DETERMINAZIONE DEL DIRIGENTE SERVIZIO VIA/VINCA 10 ottobre 2024, n. 567

[ID VIP 10854] - Parco eolico denominato "SPINETO", costituito da 15 aerogeneratori di potenza unitaria pari a 6,6 MW, per una potenza complessiva di 99 MW, da realizzarsi nei Comuni di Chieuti (FG) e Serracapriola (FG), incluse le relative opere di connessione alla RTN. Istanza per il rilascio del Provvedimento di VIA statale ex art. 23 del D.lgs. n. 152/2006 e ss.mm.ii. Proponente: REPSOL MONTEPUCCIO 2 S.R.L.

Relazione tecnica a supporto dell'istruttoria sul progetto
ID_VIP 10854

Tipologia di progetto: **Impianto Eolico**
 Potenza: **99 MW (15 aerogeneratori di potenza unitaria pari a 6,6 MW)**
 Ubicazione: **Comuni di Chieuti e Serracapriola (FG)**
 Proponente: **Repsol Montepuccio 2 S.r.l.**

Figura 2 – buffer di 3 Km (Immagine di sinistra in arancione, in alto, Torre Fantina mentre nella figura di destra, in verde, la Zona Costiera dei Laghi di Lesina e Varano del Comune di Chieuti)

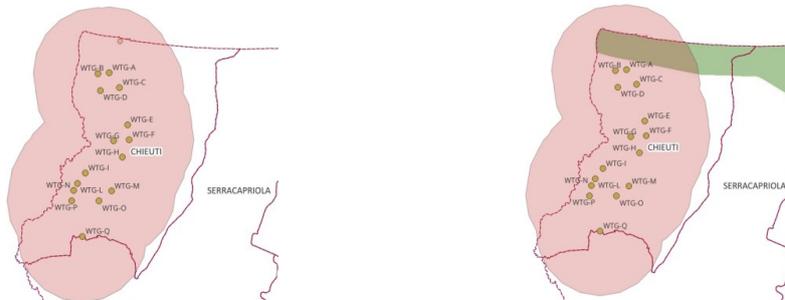
L'area dell'impianto proposto, pertanto, **NON** è da ritenersi idonea ai sensi dell'art. 20, co.8, lett. C-quater del D. lgs. 199/2021.

Figura 3 - Ubicazione dell'impianto rispetto ai tematismi del PPTR (fonte SIT Puglia)

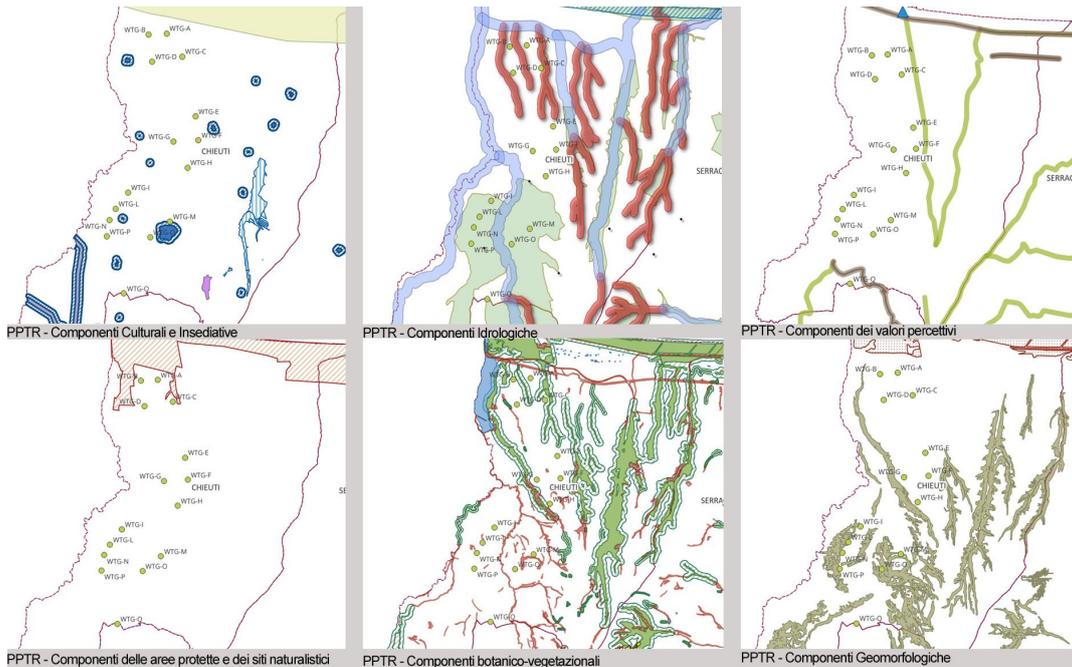
Si precisa che, come è possibile evincere dalle figure di seguito riportate, gli aerogeneratori da WTG-I a WTG-Q in progetto, ricadono in UCP "Aree soggette a vincolo idrogeologico" mentre, il WGT-M ricade al confine dell'UCP "Area di rispetto – siti storico culturali, alcuni tratti delle opere di connessione elettrica annesse interessano differenti tematismi del PPTR, in tutti questi casi si farà ricorso all'uso della TOC.

Figura 6 – buffer di 11 Km con segnalazione degli impianti eolici ricadenti nell'area

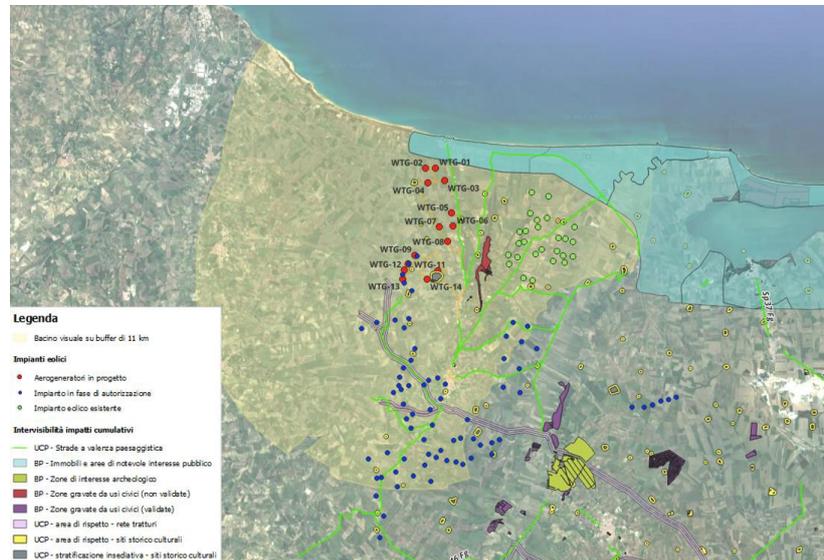
- distanza minima tra parchi eolici di 50 volte l’altezza massima della turbina più vicina (per evitare l’effetto selva);

il requisito **NON** è soddisfatto (H max 220 m x 50 = 11 Km);
